Vloeistofascheider in koelcircuit vervangen in productie.

Betrokken toestellen	Artikelnummer	
WLW-6 SP AR	8-750-723-055	Alle split-buitenunits van de vermelde toestellen.
WLW-8 SP AR	8-750-723-056	
WLW-10 SP AR	8-750-723-057

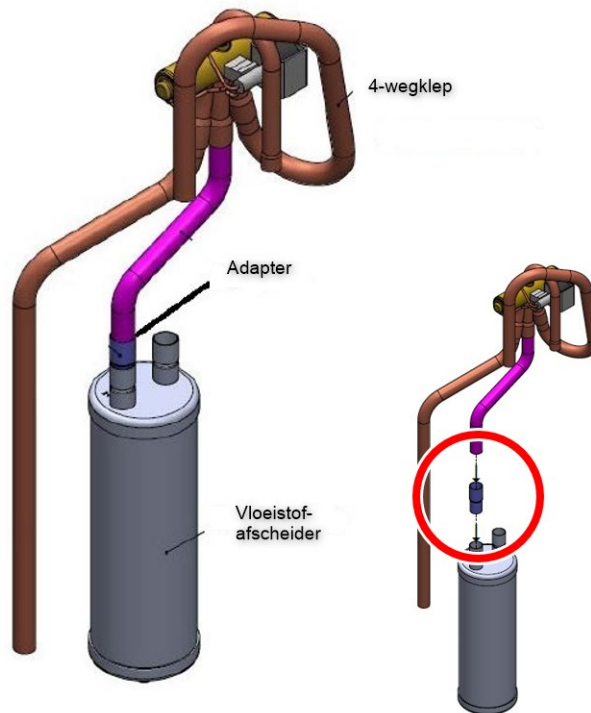
Twee componenten van het koudemiddelcircuit in de lucht/watersplit-buitenunit worden gewijzigd in productie. De vloeistofafscheider heeft nu een inlaatpijp die met 16,5 mm verlengd is. Dit heeft ook gevolgen voor het leidingwerk voor de 4-wegklep. Daar moet rekening mee gehouden worden tijdens interventies wanneer een van deze componenten erbij betrokken zijn.

Wanneer de 4-wegklep of de vloeistofafscheider tijdens een interventie moet vervangen worden, heeft het apparaat één van de twee mogelijke montagevarianten.

- Als het apparaat de oude/bestaande assemblage heeft, passen de reserveonderdelen één op één zonder aanpassing.
- Als het apparaat uitgerust is volgens de nieuwe montage met de verlengde inlaatpijp op de vloeistofafscheider, moet de meegeleverde adapterpijp (rood omcirkeld in de afbeelding) tussen de vloeistofafscheider en de aanzuigleiding van de 4-wegklep geplaatst worden.

Beide reserveonderdelen: vloeistofafscheider en 4-wegklep, **behouden hun oude artikelnummers**. Ze bevatten nu allebei de extra adapterpijp.
